## 通学路の安全対策について

### (1) 通学路の候補と安全対策要望事項（現鶴川第二小学校への通学【2033年度以降】）

(2) 通学路の候補と安全対策要望事項（現鶴川第三小学校への通学【2029～2032 年度】）

＜図1＞ 通学路候補・安全対策要望箇所位置図

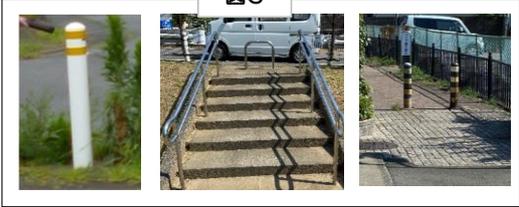
委員指摘内容	該当する確認箇所	要望の方向性
1 道路の片側を通学路にすべき	①	通学路として指定するかどうか検討（道路管理者への要望事項なし）
2 店舗への出入りの車が危険	①	店舗に出入り口を明確化する 安全対策を依頼 （ガイドポスト【図1】の設置等）
3 交通量が多い	①・A4西側 ①・A4東側 ①・B1	（交通量が多く、路側帯が狭い場合） 道路管理者にて路側帯内の安全確保 （ポストコーン【図1】設置等）

＜図2＞ 安全対策要望事項のまとめ

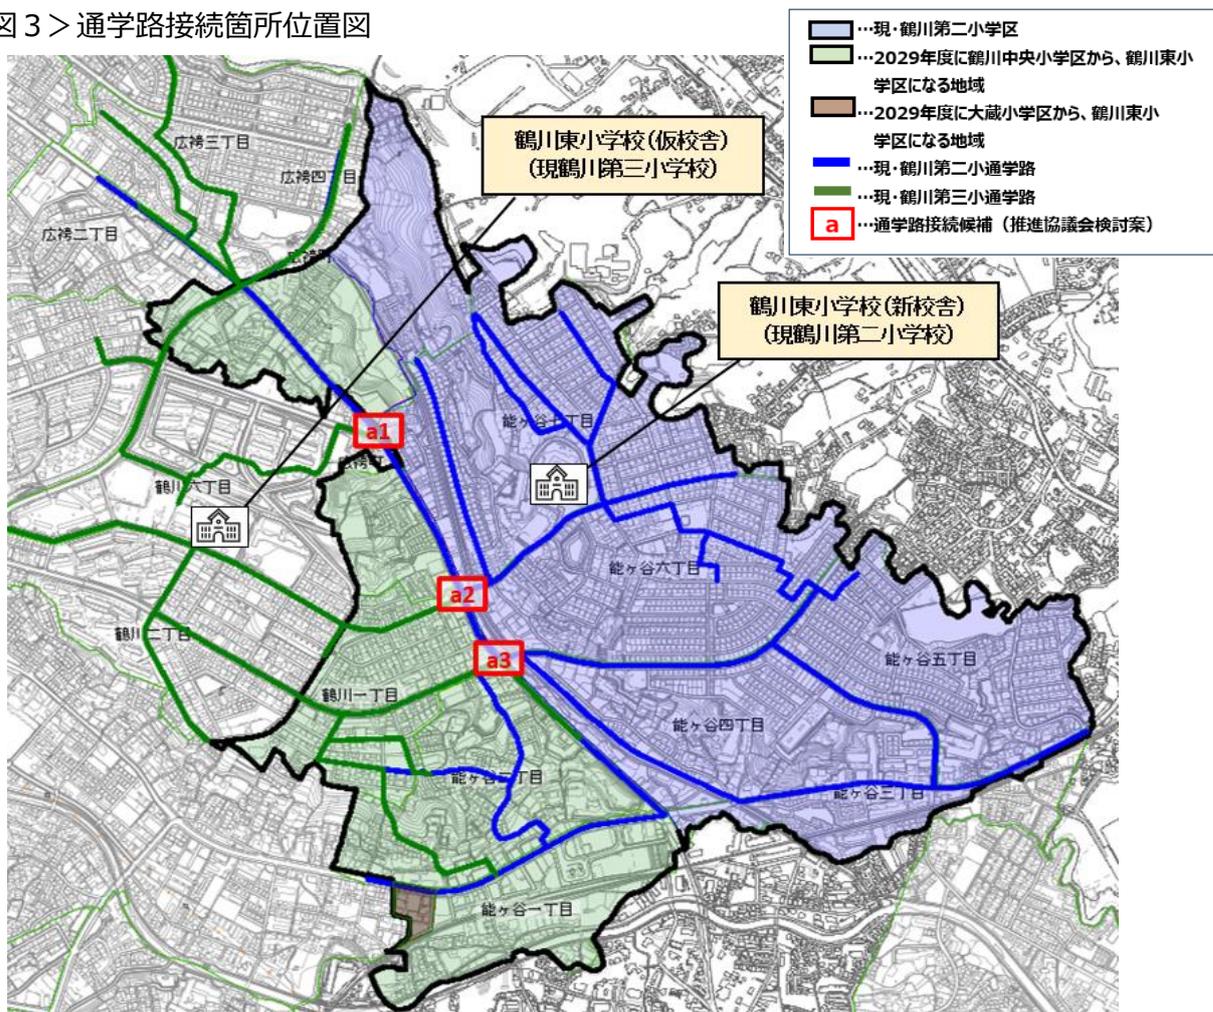
4	バス左折時の横断が危険	①	待機場所の安全確保は実施済みのため、PTAや地域ボランティアによる旗振りを依頼
5	歩道を走る自転車	①	<p>道路管理者にて自転車が車道を走る対策（自転車ナビマーク【図2】等） 自転車のスピード抑止策（「自転車スピード落とせ」等の注意看板【図3】）</p> <div style="display: flex; justify-content: space-around; align-items: center;"> <div style="text-align: center;"> <p>図2</p>  </div> <div style="text-align: center;"> <p>図3</p>  </div> </div>
6	暗い（通行の安全性）	A1	道路管理者にて照度の確保（街路灯設置検討）
7	暗い（不審者）	A1	安全確保（警察及び見守り隊にてパトロール）
8	交差点を横切るバイク（直進方向はバイク不可）	A1	<p>道路管理者にて注意喚起（「歩行者注意」などの注意看板【図4】設置）</p> <div style="text-align: center;"> <p>図4</p>  </div>
9	周囲に高い壁が続く（人目がない・子どもが逃げ込む場所がない）	A1	警察及び見守り隊にて安全確保（パトロール等）
10	自転車がが多い	A1	（自転車のスピードが出ている場合） 道路管理者にて自転車のスピード抑止策（「自転車スピード落とせ」等の注意看板【図3】）
11	横断する道路に出たところに横断歩道がない（設置してほしい）	A2	<p>警察にて横断歩道の設置、 または道路管理者にて 歩行者横断指導線【図5】の設置</p> <div style="text-align: center;"> <p>図5</p>  </div>
12	見通しが悪い（カーブ）	A4西側	道路管理者にて注意喚起（「歩行者注意」などの注意看板【図1】設置）
13	見通しが悪い（民家のせり出し）	A4西側	道路上に過度にせり出している樹木等については道路管理者に手所有者にせり出し指導

14	信号待ちスペースが狭い	B1・B2	<p>警察に時間変更を要望。 待機場所安全対策（ポラード【図6】設置等）</p> <div style="text-align: center;"> <p>図6</p>  </div>
15	信号機下に横断抑止柵を設置してほしい	B1	道路管理者に設置できるか相談
16	樹木が視界を遮る	B2	道路管理者にて樹木剪定
17	特殊な形状の十字路（一方の直進がずれていて、巻き込み等の事故懸念）	B2	地域ボランティア・PTA等に旗振りを依頼
